## VYSVĚTLENÍ ZADÁVACÍ DOKUMENTACE Č. 3

Název veřejné zakázky	Bytový dům pro chráněné bydlení, Pavláková ul., Kroměříž
Režim veřejné zakázky	podlimitní
Druh zadávacího řízení	zjednodušené podlimitní řízení
Druh veřejné zakázky	stavební práce

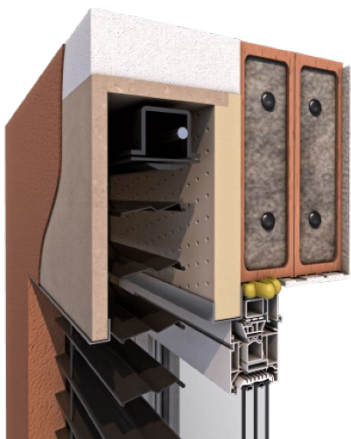
**Dotaz č. 7:**

*Podomítkové boxy - Chybí bližší technická specifikace*

*Prosíme o upřesnění zadání dle požadavků.*

**Odpověď na dotaz č. 7:**

Zadavatel upřesňuje podomítkový tepelně izolační box pro venkovní žaluzie následujícím schématem.
